**Forum mondial de l'harmonisation
des Règlements concernant les véhicules**

127^e session

**Règlement ONU n° 118 (Résistance au feu des matériaux
utilisés à l'intérieur du véhicule)****Proposition de complément 3 à la série 03 d'amendements
au Règlement ONU n° 118 (Résistance au feu des matériaux
utilisés à l'intérieur du véhicule)****Communication de l'expert de l'European Association of Automotive
Suppliers***

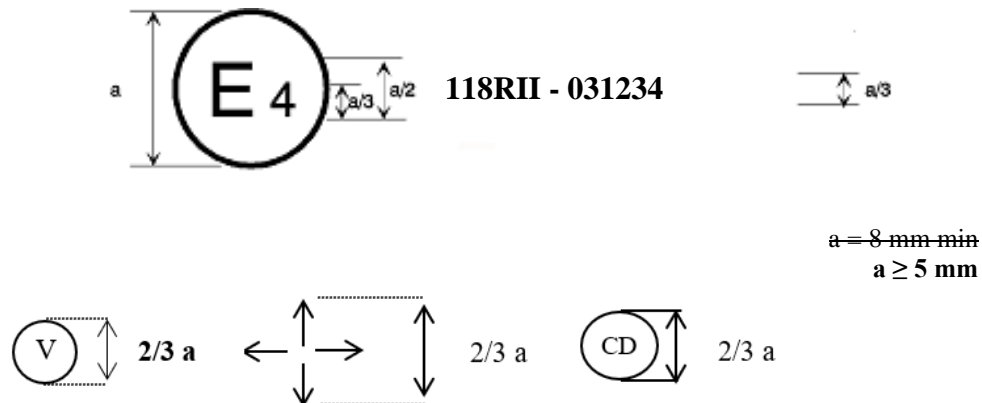
Ajouter un nouveau paragraphe 4.4.3.1, libellé comme suit :

« **4.4.3.1** Si l'élément est conforme à un type homologué en application d'un ou plusieurs autres Règlements annexés à l'Accord dans le pays qui a accordé l'homologation en application du présent Règlement, il n'est pas nécessaire de répéter le symbole prescrit au paragraphe 4.4.1 ; en pareil cas, les numéros de Règlement et d'homologation ainsi que les symboles additionnels de tous les Règlements pour lesquels l'homologation a été accordée dans le pays visé doivent être inscrits les uns au-dessous des autres à droite du symbole prescrit au paragraphe 4.4.1. ».

« Exemple 2

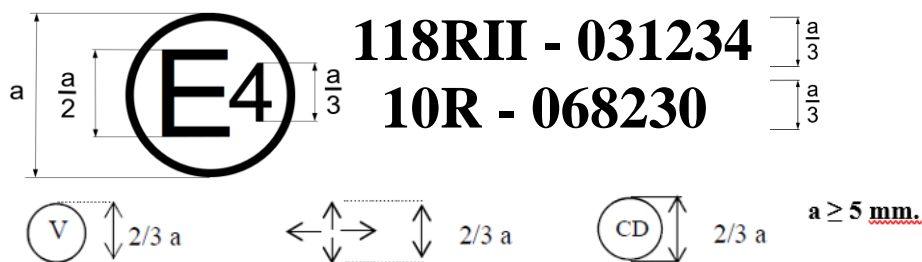
Exemple 2, lire :

4. La proposition précise également les dimensions (manquantes) du symbole \textcircled{V} comme dans le cas de l'actuel exemple 2, en ajoutant $2/3a$ à sa droite.

La marque d'homologation ci-dessus, apposée sur un élément, indique que le type concerné a été homologué aux Pays-Bas (E4) en application de la deuxième partie du Règlement ONU n° 118, sous le numéro d'homologation 031234. Les deux premiers chiffres (03) de ce dernier indiquent que l'homologation a été accordée conformément aux prescriptions de la série 03 d'amendements au Règlement ONU n° 118.

Le symbole $\left\langle \begin{array}{c} \updownarrow \\ \leftarrow \rightarrow \end{array} \right\rangle$ indique la direction dans laquelle l'élément peut être installé.

Le symbole \textcircled{V} indique que le composant satisfait aux prescriptions du paragraphe 6.2.2.
